2017年12月20日

公益社団法人 東京電気管理技術者協会 御中

エナジーサポート株式会社
電材事業部 営業部 東京営業所
大和久 浩二

このたび、弊社が販売いたしました**励磁突入電流抑制機能付限流ヒューズ付負荷開閉器（以下：エナミック）の一部のバリヤ（4枚セット 黒色）**において、製造工程上の不具合により、耐電圧不良が発生する恐れがあることが判明致しました。つきましては、対象製品の対応を下記の通りご報告致します。

(対象製品外観)

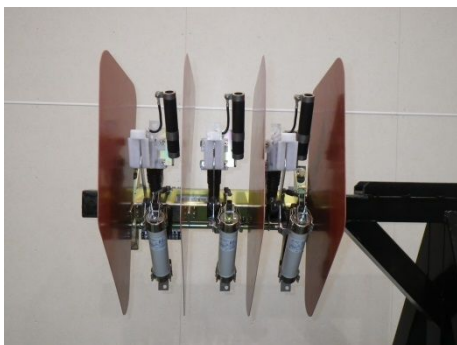
2014年4月～2017年11月中旬以前に製造・出荷された下記製品が対象となります。

区分	形式	本体定格	適応ヒューズ定格電流
手動	PFS-201TM-R	7.2kV-200A	10A～60A
	PFS-205TM-R		75A,100A
自動	PFS-201TM-RS		10A～60A
	PFS-205TM-RS		75A,100A

4. 対象製品確認方法
